Avis délibéré
de la Mission régionale d'autorité environnementale
Provence-Alpes-Côte d'Azur

sur le projet de sécurisation du collège de Saint-Sauveur-sur-
Tinée (06) contre les crues de la Tinée

N° MRAe
2025APPACA6/3873
2025APACA6/3869

Figure 3: schéma des aménagements projetés. Source : dossier.

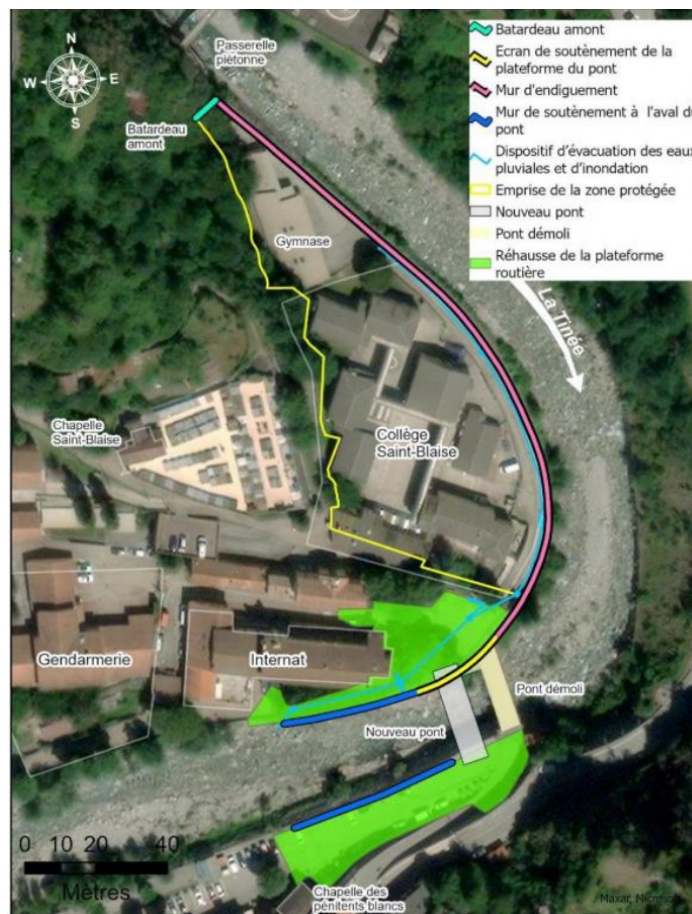
Le dossier évoque comme option, la mise en place d'un « mur d'entonnement en rive gauche », qui consiste à « fermer la cavité présente en rive gauche à l'amont du pont existant afin de limiter les turbulences dans l'écoulement des eaux. Ce serait un remblai d'environ 2 000 m³, avec un mur de protection d'une longueur de 42 m ». L'étude d'impact indique que « cette option n'est [...] pas retenue à l'heure actuelle », car « les études hydrauliques ont montré que ce mur n'apporterait qu'un bénéfice faible (abaissement de seulement 10 cm de la ligne d'eau », tout en présentant de forts impacts sur la biodiversité : « l'aire de nidification des couples de Cincles plongeurs pourrait être affectée », « ce remblaiement aurait également des impacts irréversibles sur les potentiels micro-habitats présents (destruction des anfractuosités) et sur les espèces soumises à réglementation tels que le Spélerpès de Strinati ou la Vanesse des parietaires ». Toutefois, « selon l'évolution du projet en phases ultérieures elle pourrait être reprise dans le projet final comme optimisation ».

La MRAe souligne qu'une actualisation de l'étude d'impact devra être réalisée si cette option voit le jour.

Selon l'étude d'impact, dans le cas du projet actuellement retenu (sans option de mur d'entonnement en rive gauche) *« les remblais et déblais s'équilibrent, dans l'hypothèse où les déblais pourront être réutilisés par le chantier »*. Toutefois, le dossier n'objective pas cette affirmation et ne précise pas les volumes de déblais générés et de remblais nécessaires.

La MRAe recommande de préciser les volumes estimatifs de déblais et remblais générés par le projet ainsi que leur gestion (mouvements sur place, apports de matériaux extérieurs, évacuation de terres excavées excédentaires), d'évaluer les incidences sur l'environnement qui en découlent et de présenter les mesures prévues pour les limiter.
